**Objet : BRUXELLES. Place des Martyrs, 1-4 / rue Saint-Michel, 41-47.**

**Demande de permis d'urbanisme portant sur l'installation d'une terrasse saisonnière d'environ 90m<sup>2</sup> (avec plancher amovible) accolée à l'hôtel Juliana.**

**Avis de la CRMS**

*Façade principale, plan et coupe de la situation projetée (extraits du dossier)*

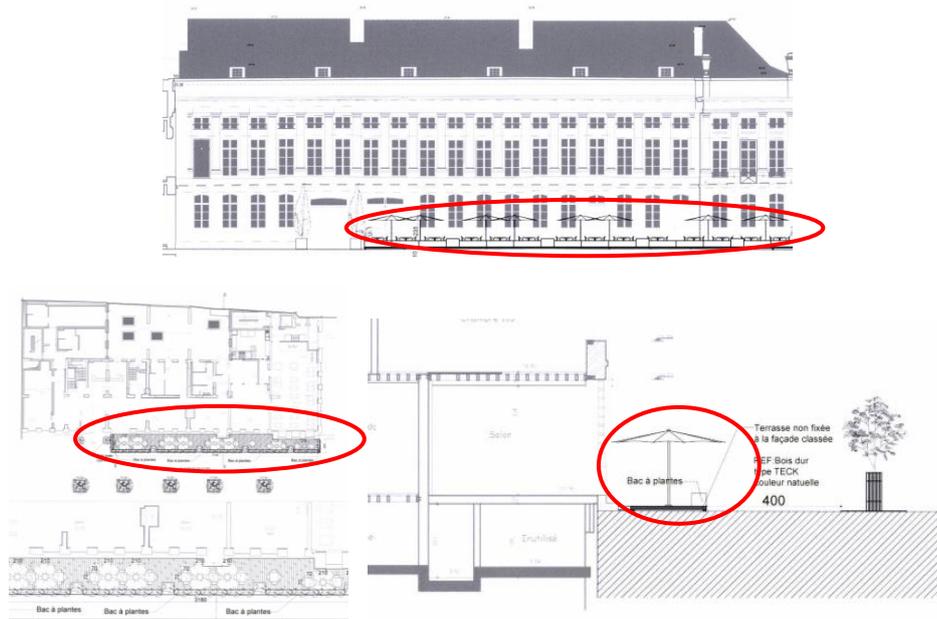
Par souci de cohérence et parce que les deux demandes présentent des similarités, la Commission répète et réitère les termes de son avis défavorable de 2008 : « la terrasse porterait atteinte à l'unité et à la lisibilité de la place, où les bâtiments et les espaces publics sont clairement alignés. Elle perturberait la stricte symétrie inhérente au concept néoclassique de la place. L'implantation d'une terrasse à proximité du monument des Martyrs serait également préjudiciable à la perception et à la valeur de ce monument, qui mérite un cadre serein avec lequel une terrasse pour horeca est incompatible. Enfin, elle considère que ce type de privatisation du domaine public, par lequel la nouvelle fonction est littéralement matérialisée, est inacceptable. Elle demande donc à la Ville de veiller à ce que l'intégrité de la place soit préservée, car l'espace public contribue indéniablement à la valeur patrimoniale de l'ensemble ». En revanche, la CRMS ne s'était pas opposée au principe d'un mobilier neutre directement sur le trottoir.

*Comme en 2008, elle rend donc un avis défavorable sur la demande en raison de l'impact visuel particulièrement inesthétique et hautement préjudiciable à la lisibilité homogène des façades néoclassiques classées de la place (perte de lisibilité de la façade du rez-de-chaussée, rupture de la perception du revêtement de sol, etc.). De même qu'elle s'oppose au principe d'un plancher en bois, elle s'oppose aussi au principe d'individualiser les entrées des occupants/institutions de la place, laquelle, dans ce cas-ci, est encadrée par des cyprès en pots (déjà installés). La Commission pourrait éventuellement - mais uniquement - accepter l'installation d'un mobilier neutre (pas en osier) posé à même le sol pour autant qu'il se fonde discrètement dans le paysage de la place.*
